Deres ref.	Vår ref.	Saksbehandler	Dato
	20/03333-2	Annette C. Grimnes	04.05.2021

Gnr 54 bnr 73 og 85 - Brekkeveien 17 - 19 - Boligblokk - Bygg A - Rammetillatelse

VEDTAK

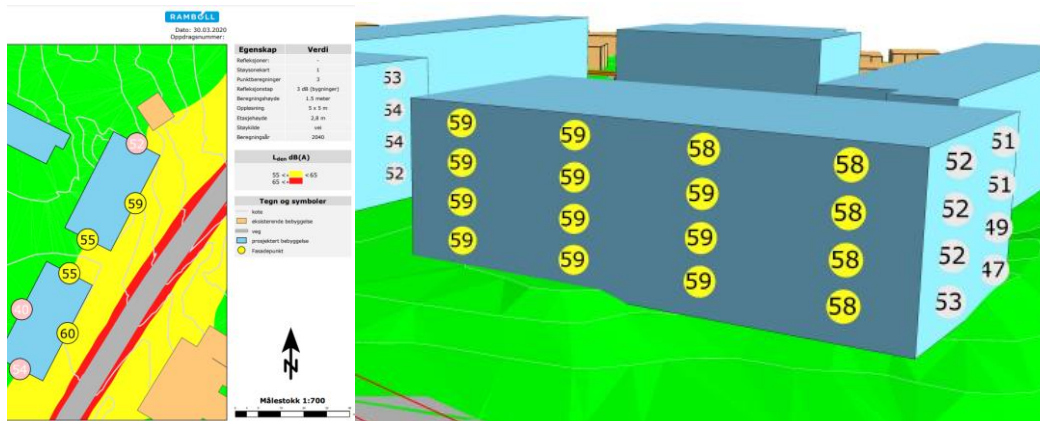
Parkeringskjelleren under blokk A har i likhet med blokk B 32 parkeringsplasser hvorav 1 plass til HC parkering. I tillegg er det 9 plasser til gjester under tak på høyre side av innkjøring til p-kjeller. En eller to av disse gjesteplassene kan bli benyttet til bildelingsordning. Det er lagt opp til mulighet med samtidig inn og utkjøring av parkeringskjeller uten behov for lysregulering.

Totalt har alle boligblokkene samlet 115 parkeringsplasser hvor 106 av parkeringsplassene er beboerparkering.

Samlet har byggeprosjektet 146 boenheter som gir en parkeringsdekning på 0,8 oppstillingsplasser pr. boenhet. Dette er i tråd med reguleringsplanens

bestemmelse som krever maksimum 1 parkeringsplass pr. boenhet. Krav til HC parkering og andel med mulighet for ladepunkt til El- biler er imøtekommet.
